ST/SY/AC.10/32/Add.2
23 February 2005

ДОКЛАД КОМИТЕТА ЭКСПЕРТОВ О РАБОТЕ ЕГО ВТОРОЙ СЕССИИ

**Поправки к четвертому пересмотренному изданию Руководства по испытаниям
и критериям Рекомендаций по перевозке опасных грузов**

Рис. 41.1: Минимальная кривая СУО**МИНИМАЛЬНЫЙ СУО (ДЕКРЕМЕНТ ЗАТУХАНИЯ 5%)**

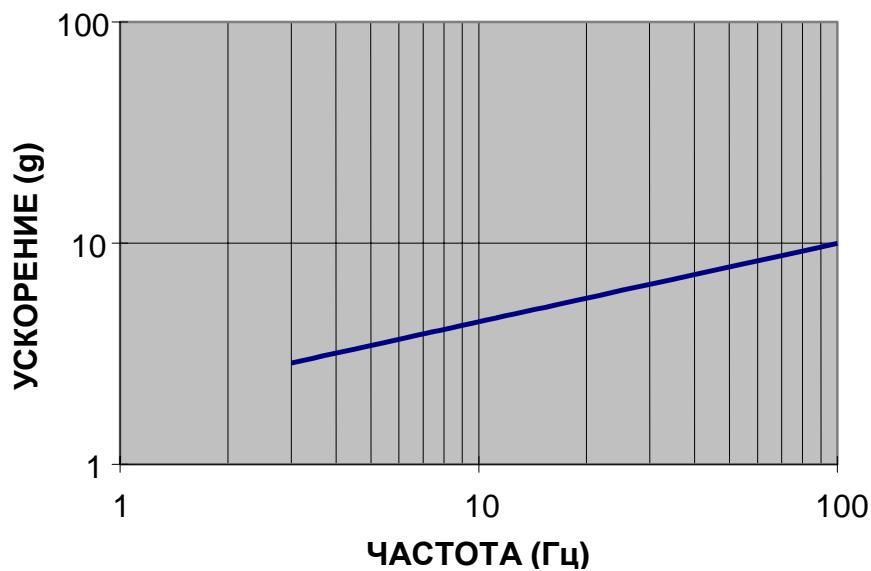
Включить новую часть IV следующего содержания:

- 41.3.4.4 Удар производится (см. подраздел 41.3.2) таким образом, чтобы при одиночном ударе кривая спектра ударного отклика (СУО, см. пункт 41.3.5.1), полученная в ходе испытания для обоих угловых фитингов у подвергшегося удару торца, повторяла или превышала минимальную кривую СУО, показанную на рис. 1, на всех частотах в диапазоне от 3 Гц до 100 Гц. Для достижения этого результата может потребоваться произвести несколько ударов, однако результаты испытания при каждом ударе должны оцениваться индивидуально.

Уравнение для получения вышеуказанной минимальной кривой СУО: УСКОРЕНИЕ = $1,95 \cdot ЧАСТОТЫ^{0,355}$

ЧАСТОТА (Гц)	УСКОРЕНИЕ (g)
3	2,88
10	4,42
100	10,0

Рис. А5.1: 10-ЛИТРОВЫЕ СОСУДЫ ДЛЯ ИСПЫТАНИЙ НА ОПРЕДЕЛЕНИЕ РАЗМЕРА АВАРИЙНОГО ВЫПУСКНОГО ОТВЕРСТИЯ"

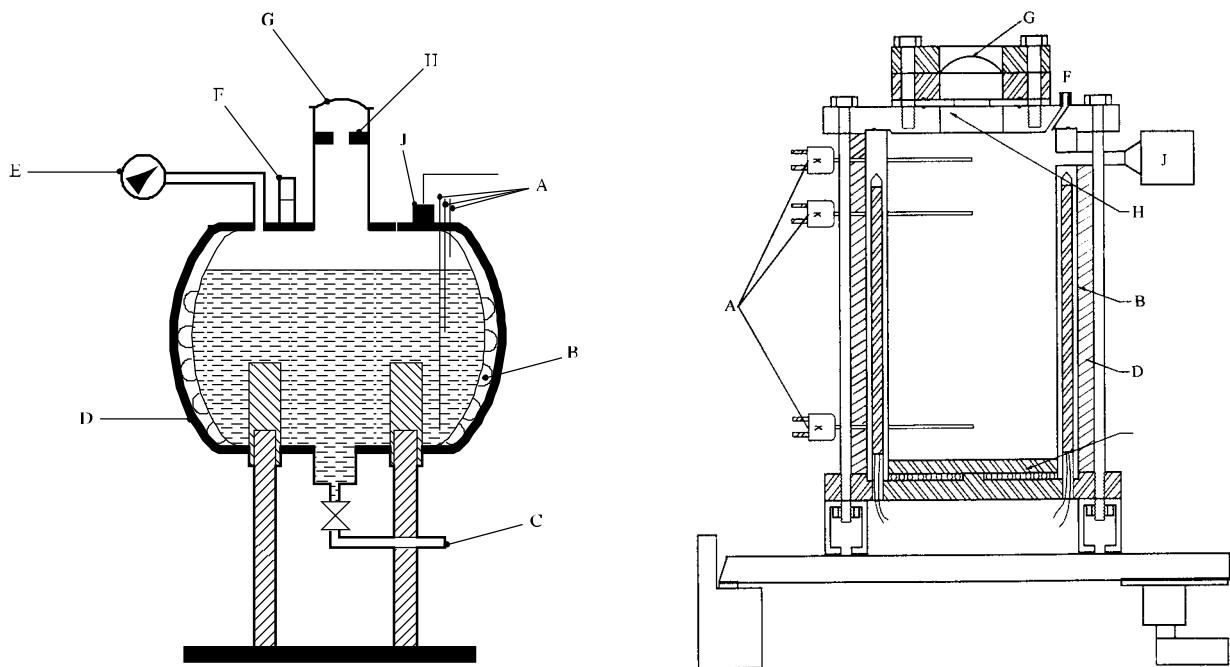
Изменить следующим образом:

Цистерна уменьшенного размера состоит из изготовленного из нержавеющей стали испытательного сосуда объемом брутто 10 литров. В верхней части цистерны предусмотрено либо отверстие диаметром 1 мм, имитирующее предохранительный клапан КСГМГ или цистерны, либо действительный предохранительный клапан диаметром, масштаб которого устанавливается на основе отношения площади выпускного отверстия к объему сосуда. Второе отверстие имитирует аварийное выпускное отверстие и закрыто разрывной мембраной. Диаметр этого выпускного отверстия можно

- (A) Термопары (две в жидкой и одна в паровой фазах)
- (B) Нагревательная спираль/патронный нагревательный элемент
- (C) Дренажная линия (факультативно)
- (D) Изоляция
- (E) Манометр (факультативно)
- (F) Предохранительный клапан (факультативно)
- (G) Разрывная мембрана
- (H) Диафрагма
- (J) Датчик давления или предохранительный клапан и датчик на тройнике
